**AVIS RELATIF À LA PROTECTION
CONTRE LES EVENTUELS EFFETS NOCIFS ET NUISANCES
PROVOQUÉS PAR LES RAYONNEMENTS NON IONISANTS
GÉNÉRÉS PAR DES ANTENNES ÉMETTRICES STATIONNAIRES**

Commune : SERAING - Exploitant : ORANGE

Référence exploitant : 236L1_1/ 30123L1_1/ 40123L1_1/ 50123L1_1

Rapport n° 890 / 2024

Figure 1 : Vue en plan des lieux de séjour et des points de contrôle

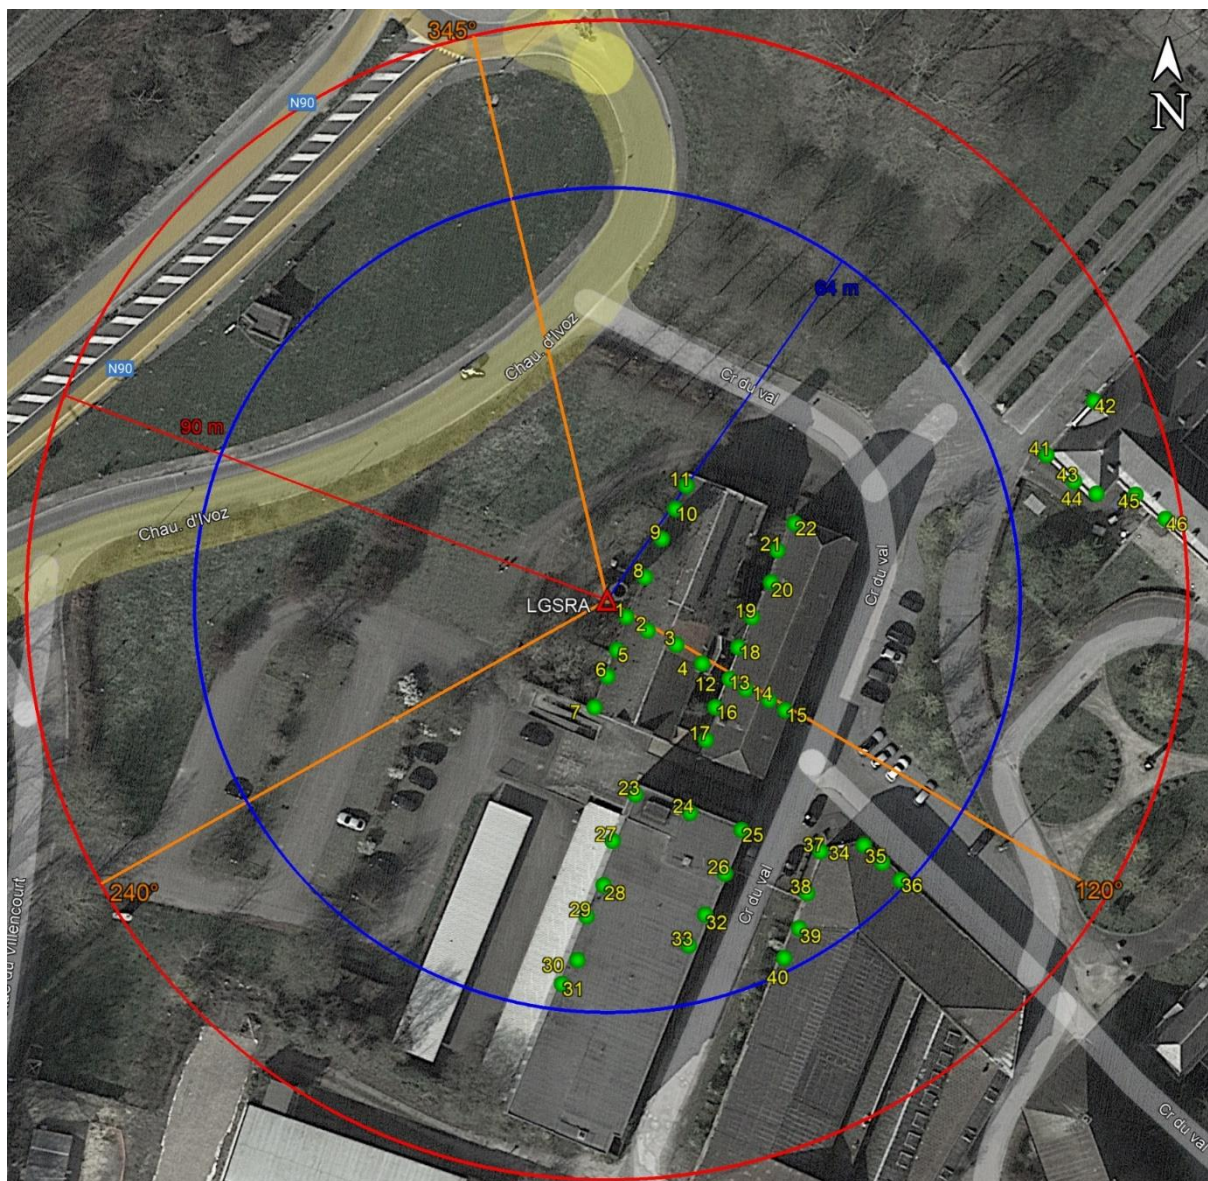
Les fréquences d'émission, la puissance rayonnée par chacune des antennes et leur gain permettent de déterminer le rayon de la zone à analyser. Tout dépassement de la limite par installation est exclu en dehors de cette zone. Le tableau 2 reprend les 35 LS² pour lesquels l'indice d'exposition est le plus élevé. Les différentes colonnes indiquent :

- le numéro du point de contrôle repris sur un des plans de la figure 1;
- le numéro du LS dans lequel se trouve le point de contrôle de la 1^{ère} colonne ;
- l'atténuation d'obstacle prise en compte pour le calcul de l'indice d'exposition dans le LS ;
- le résultat du calcul de l'indice d'exposition.

N° point de contrôle	LS	Atténuation (dB)	Indice d'exposition relatif à la limite par installation IE_i
26	LS23	3,0	0,432
25	LS23	3,0	0,278
31	LS23	3,0	0,199
44	LS41	3,0	0,193
43	LS41	3,0	0,189
46	LS41	3,0	0,185
33	LS23	3,0	0,179
45	LS41	3,0	0,177
41	LS41	3,0	0,174
30	LS23	3,0	0,167
32	LS23	3,0	0,130
42	LS41	3,0	0,124
29	LS23	3,0	0,082
3	LS1	3,0	0,081
24	LS23	3,0	0,079
27	LS23	3,0	0,077
15	LS12	3,0	0,072
14	LS12	3,0	0,061
13	LS12	3,0	0,052
4	LS1	3,0	0,051
2	LS1	3,0	0,051
12	LS12	3,0	0,051
18	LS12	3,0	0,048
23	LS23	3,0	0,048
16	LS12	3,0	0,041
17	LS12	3,0	0,041
36	LS34	3,0	0,040
35	LS34	3,0	0,039
28	LS23	3,0	0,038
34	LS34	3,0	0,038
37	LS34	3,0	0,033
19	LS12	3,0	0,030
38	LS34	3,0	0,029
39	LS34	3,0	0,027
40	LS34	3,0	0,025
